TESTO DELLE OSSERVAZIONI

OSSERVAZIONE N. 1 : AREA dell'IMPIANTO EOLICO NON IDONEA ai sensi dell'art. 20 com. 8 lettera c quater del Decreto Legislativo n. 199/2021 e ss.mm.ii.

ALLEGATO alle OSSERVAZIONI all' IMPIANTO EOLICO denominato REMPLILLO nel COMUNE di PITIGLIANO (GR). Composto da n. 5 immagini e n. 5 pagine

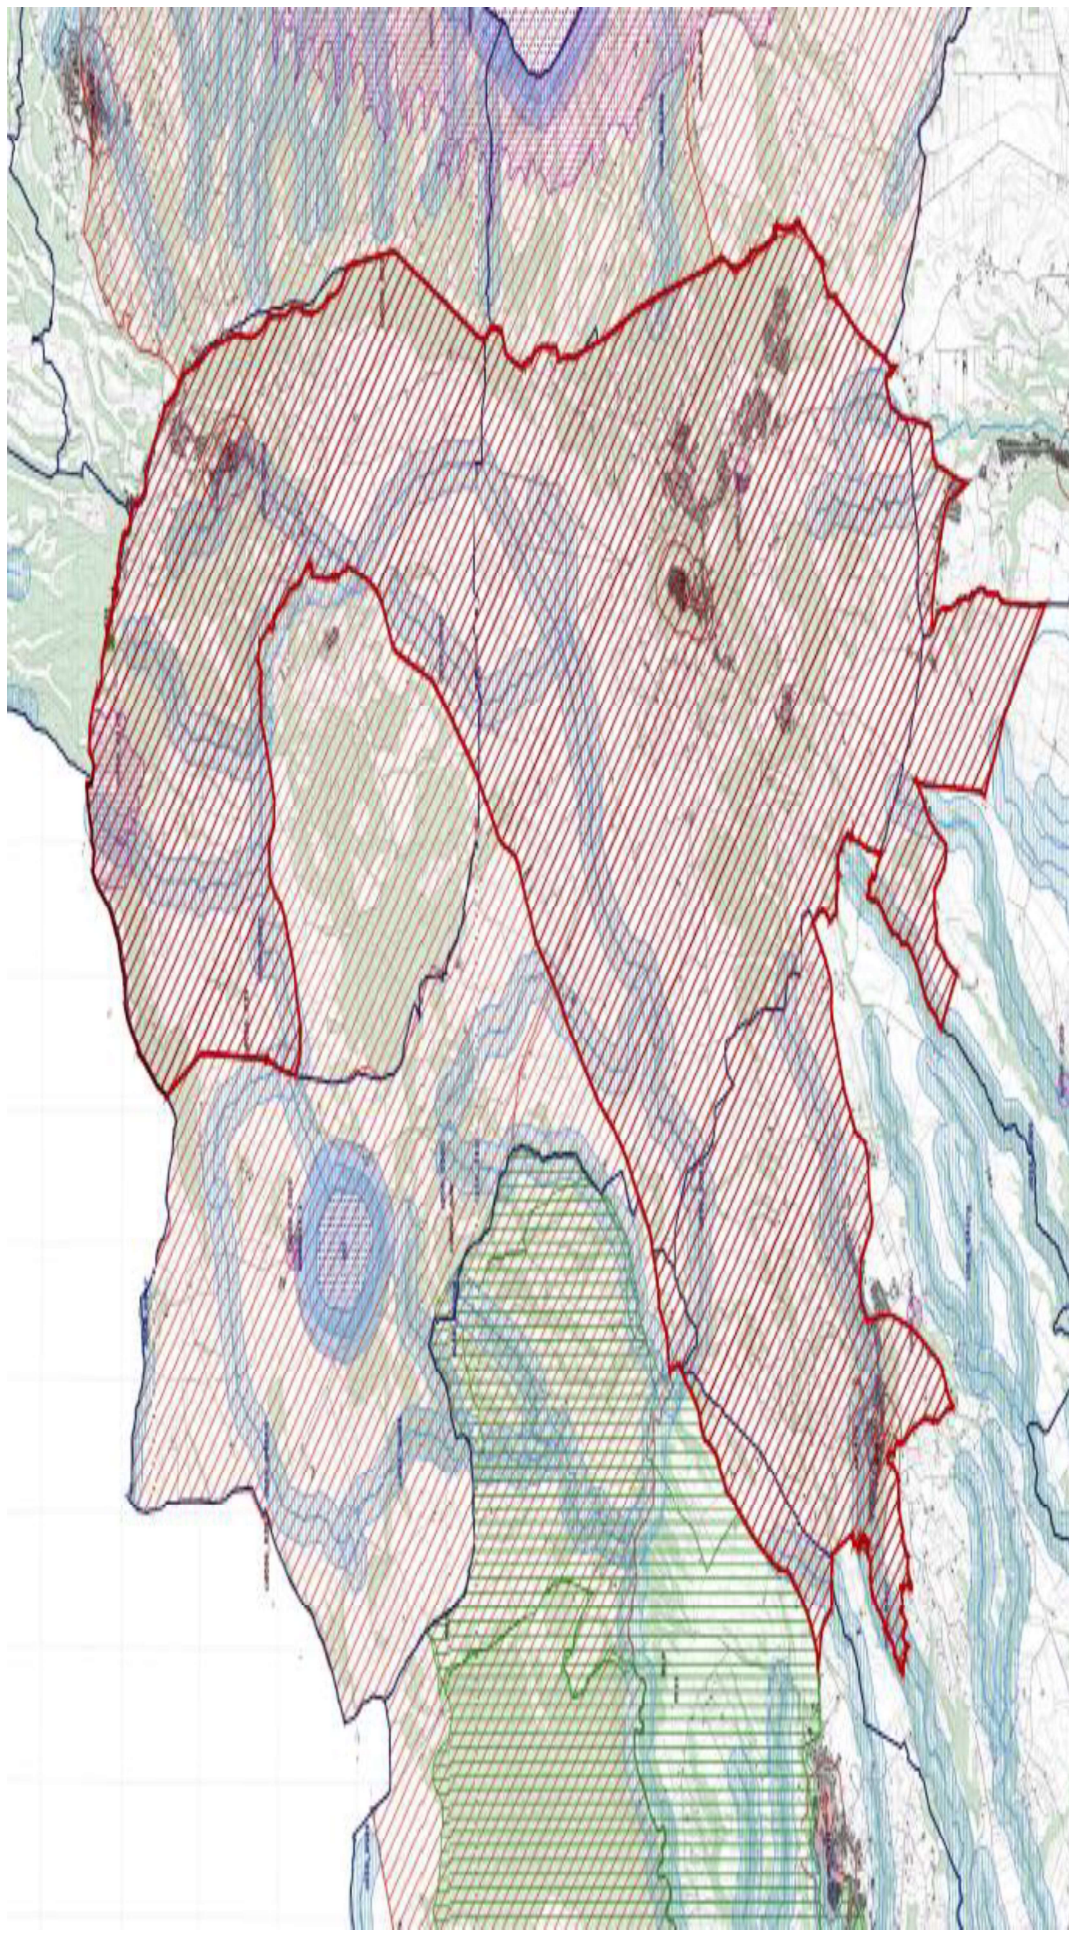
Alla luce del combinato disposto dal "vincolo sul patrimonio paesaggistico (artt. 136 e ss. e 142 del decreto legislativo n. 42/2004 e ss.mm.ii.) e sui beni culturali" (artt. 10 e ss. del decreto legislativo n. 42/2004 e ss.mm.ii.) e dal comma 8 lettera c-quarter del D.Lgs 191/2021 e ss.mm.ii si evince che, ad oggi, le aree in cui sono previsti gli insediamenti dei sei aerogeneratori dell'impianto eolico denominato "Rempillo" non sono idonee perché ricadono tutte all'interno della fascia di rispetto dei **beni paesaggistici di notevole interesse pubblico denominati "Conca del Lago di Mezzano e territorio circostante" (D.M. 22.05.1976)** comprendente anche il **vincolo "Selva del Lamone" (D.M. 22.05.1984)** tutelati **dall'art. 136 del Codice del Beni Culturali e del Paesaggio** e in particolare un aerogeneratori (P01) è a 100 metri dal primo vincolo citato e gli altri cinque compresi in una distanza massima tra 1 km e 2 km (vedi immagine n. 1 dell'ALLEGATO). Nella fascia di rispetto dei 3 km anche la porzione di vincolo rappresentato dalla Selva del Lamone che gode di altre importanti tutele in quanto Riserva Naturale regionale (L. 394/91 e L.R. 29/97), Zona di Protezione speciale (ZPS) insieme ai Monti di Castro collegati tra loro da una Zona di Conservazione Speciale (ZSC), il sistema fluviale Fiume Fiora-Olpeta. La Selva del Lamone oltre il vincolo paesaggistico di notevole interesse pubblico che la rende area non idonea all'installazione degli impianti FER anche nelle sue fasce di rispetto dei 3 km, gode di un'altra tutela che ne rivela l'importanza di area di importanza internazionale per l'avifauna IBA (012) che viene collegata all'altra IBA (099) Lago di Bolsena attraverso la ZPS Caldera di Latera e la ZSC Lago di Mezzano che insieme sono compresi nel vincolo paesaggistico "Conca Lago di Mezzano..." e verranno uniti dal nuovo vincolo paesaggistico "*Ambito paesaggistico, geologico e geomorfologico dell'orlo della caldera di Latera e delle sue pendici interessate dai centri eruttivi periferici*" (si veda a riguardo la proposta pubblicata sul sito del MIC in data 09/08/2023 e

l'immagine n. 2 dell' ALLEGATO) all'area di notevole interesse pubblico "Conca del lago di

Bolsena” (D.M. 24.10.1960). Praticamente una vasta zona che per interesse paesaggistico e naturalistico oltre che storico, archeologico e identitario rappresenta un unicum nel panorama nazionale.

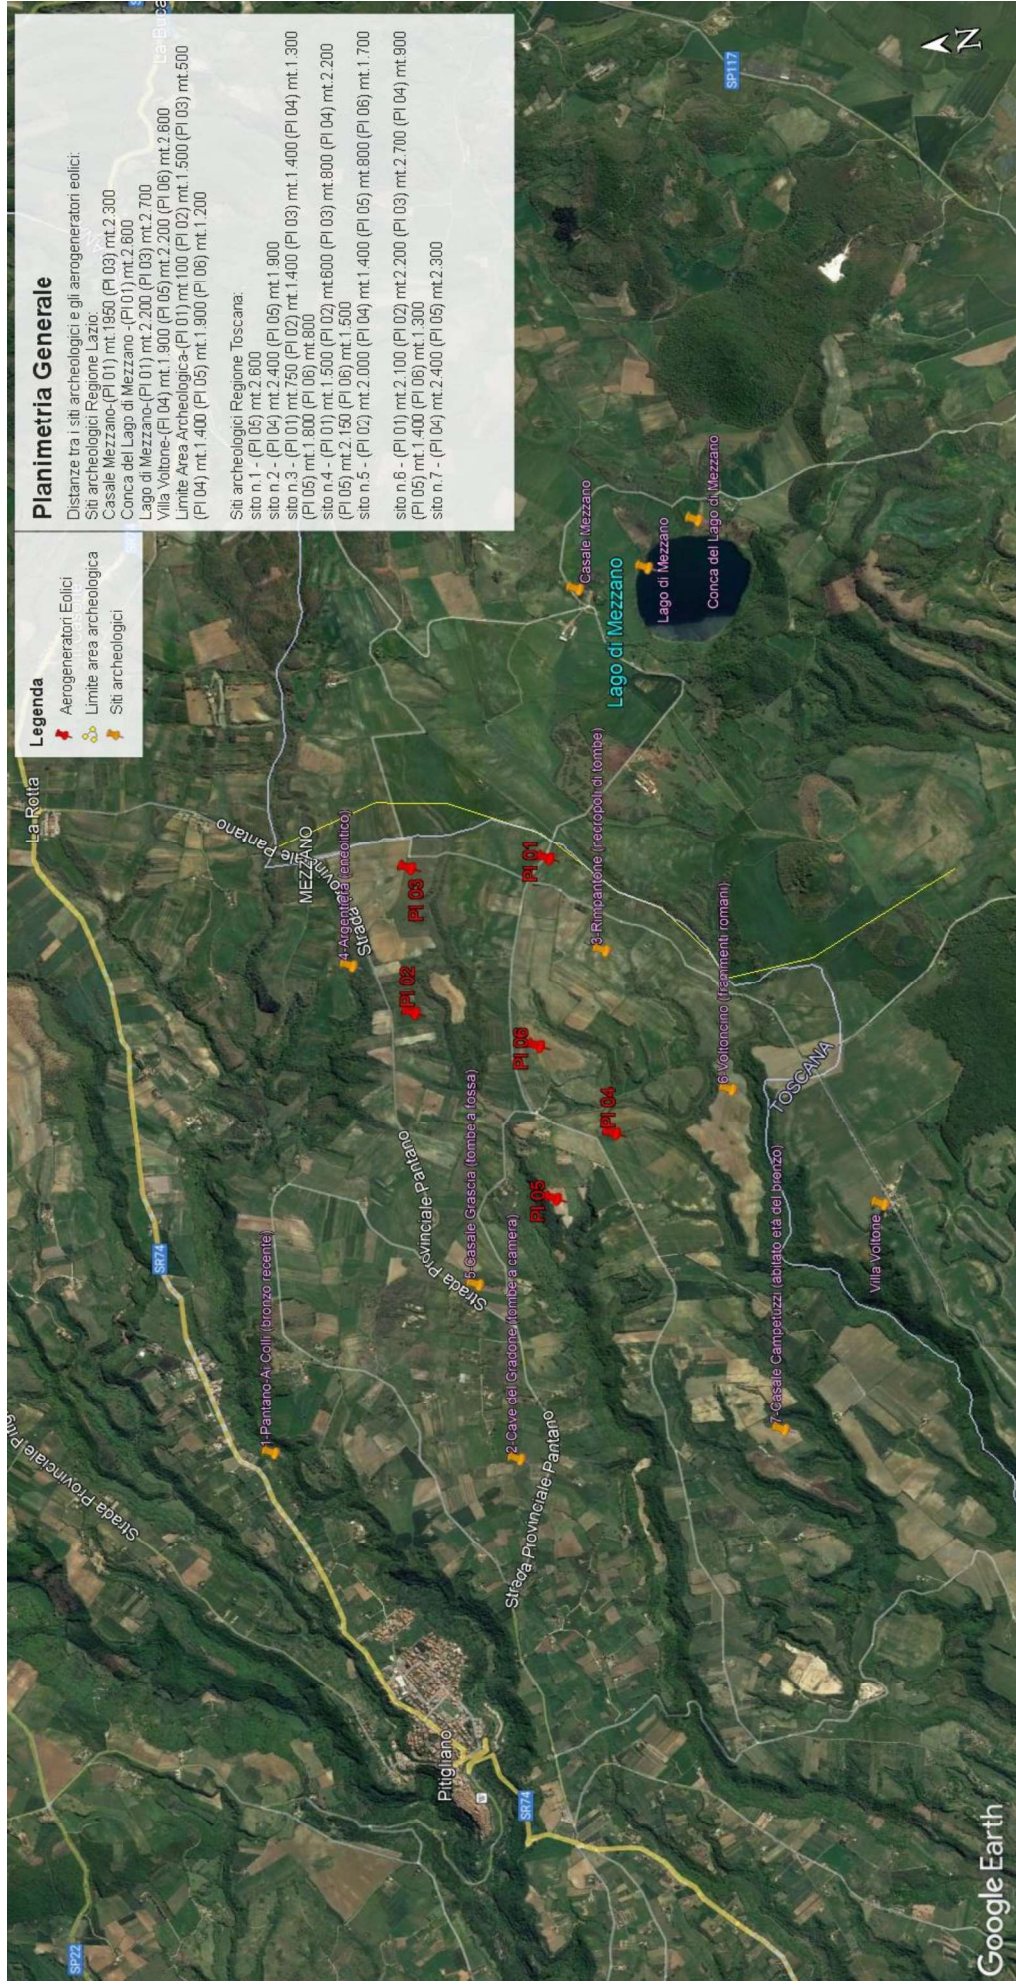
Inoltre, la zona in cui insisterebbe l’impianto eolico industriale Rempillo è compresa nelle fasce di rispetto di 3 km di diversi beni archeologici tutelati dalla parte II del Codice dei Beni Culturali (vedi Allegato, immagine n. 3). Inoltre le pale P04 e P05 ricadono all’interno di un’area archeologica che la Proponente vorrebbe cancellare per il semplice fatto che non è riportata nel documento regionale ma nel documento provinciale come meglio dettagliato nell’Osservazione n. 5. Alla luce di quanto documentato appare chiaro quindi che la collocazione dell’impianto non ha tenuto conto alcuno dei vincoli dell’area nella quale è stato progettato e l’inserimento dell’impianto eolico nel paesaggio e sul territorio non è corretto (Allegato IV delle Linee guida nazionali di cui al D.M dello Sviluppo economico del 10.09.2010).

Immagine n. 4 Situazione di saturazione da impianti FER nella provincia di Viterbo. Non sono riportati gli impianti fotovoltaici e agrivoltaici che hanno inciso per buona parte nel cumulo di impianti FER per superare già nel 2023 gli obiettivi del PNIEC assegnati alla Regione Lazio per il 20230.

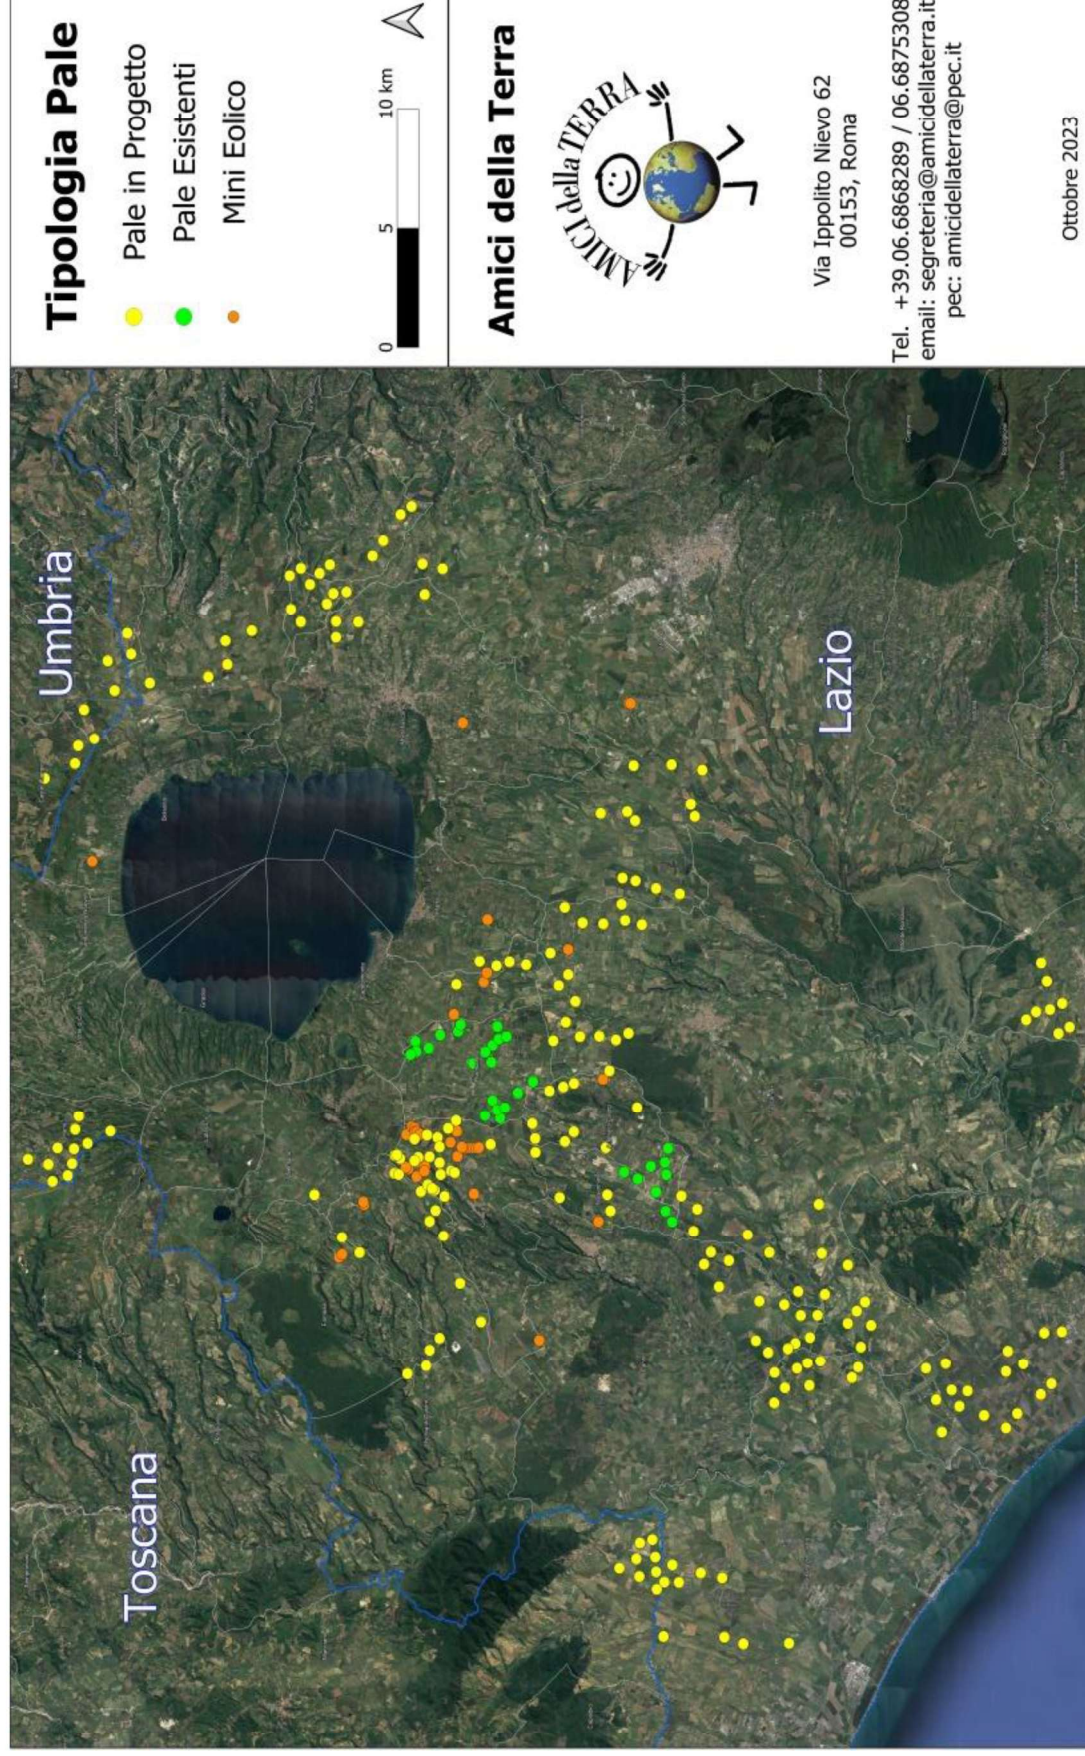
nn. 1 e 2 e crea anche degli impatti negativi anche sui beni naturalistici come verrà dettagliato nell'Osservazione n. 4. Inoltre andrebbe a sommarsi al già enorme cumulo di impianti eolici e fotovoltaici e geotermici che già creano una elevata criticità ambientale nella provincia di Viterbo e interferiscono anche con il territorio toscano come si può vedere dalle immagini nn. 4 e 5 dell'Allegato n. 1.
